Commune de Saint Laurent de Mure
Extrait du Registre des Délibérations du Conseil Municipal

080/2018 – REVISION DU PLAN DE SERVITUDES AERONAUTIQUES DE L'AERODROME DE LYON SAINT EXUPERY
– AVIS DE LA COMMUNE

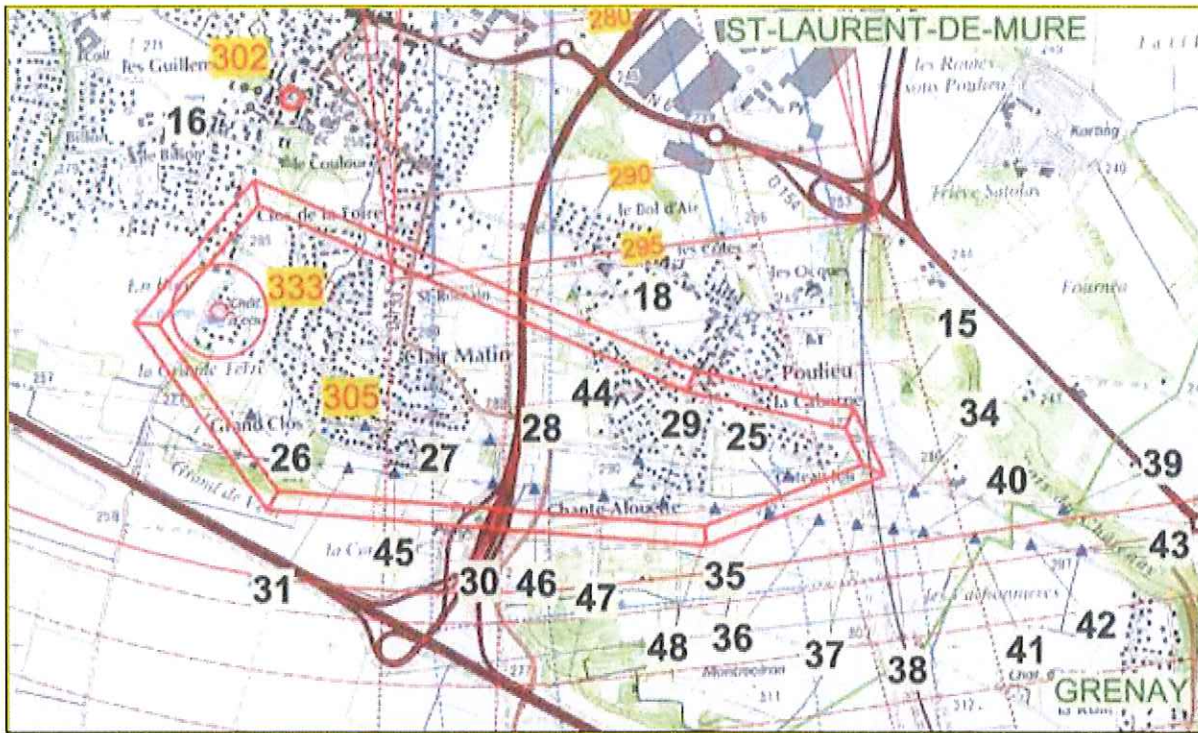
Sur la commune de Saint Laurent de Mure, on relève de nombreux obstacles perçant les surfaces de dégagement :

- 8 arbres de grande hauteur dans les surfaces de dégagement des pistes A et B (obstacles n°4 à 11) ;
- 3 arbres de grande hauteur dans les surfaces de dégagement des pistes C et D (obstacles n°15-16-18) ;
- 22 pylônes des lignes Très Haute Tension dans les surfaces de dégagement des pistes C et D (obstacles n°25 à 31 et n°34 à 48) ;
- 2 bâtiments dans les surfaces de dégagement des pistes C et D : château d'eau (332m NGF), clocher de l'église (301,2m NGF).

Sur la commune de Saint Laurent de Mure, le projet présenté envisage trois adaptations dans un secteur où l'altitude maximale autorisée des constructions est de 295m NGF. Deux adaptations entourent respectivement le château d'eau et le clocher de l'église. La troisième adaptation concerne le secteur de Clair-Matin, Bel Air : plateau calé à 305m d'altitude, soit une hauteur de 15m au-dessus du point culminant du sol naturel dans ce secteur.

Les pylônes des lignes Très Haute Tension situés dans les surfaces de dégagement des pistes C et D dépassent toujours la limite autorisée malgré l'adaptation envisagée de plateau à 305m d'altitude. Ainsi, lorsque les pistes C et D seront créées, ces pylônes devront disparaître (enfouissement ou déviation de la ligne à Haute Tension).

Concernant les trois arbres de grande hauteur situés dans les surfaces de dégagement des pistes C et D, ceux-ci devront être élagués lorsque les pistes C et D seront créées.

Concernant les huit arbres de grande hauteur situés dans les surfaces de dégagement des pistes A et B (lieu-dit Fouillouse), ceux-ci devront être élagués ou supprimés.

D'un point de vue strictement technique, ce projet de révision du PSA prévoit des adaptations qui prennent bien en compte la préservation du bâti existant : château d'eau, clocher de l'église, secteur Clair-Matin / Bel Air. Néanmoins, dans un contexte où les nuisances liées aux infrastructures impactant la commune sont

- **EMET un avis défavorable au projet de révision du Plan de Servitudes Aéronautiques (PSA) de l'aérodrome Lyon St Exupéry, pour partie, lié au projet de création des nouvelles pistes C et D de l'aéroport auquel la commune s'est toujours opposée.**
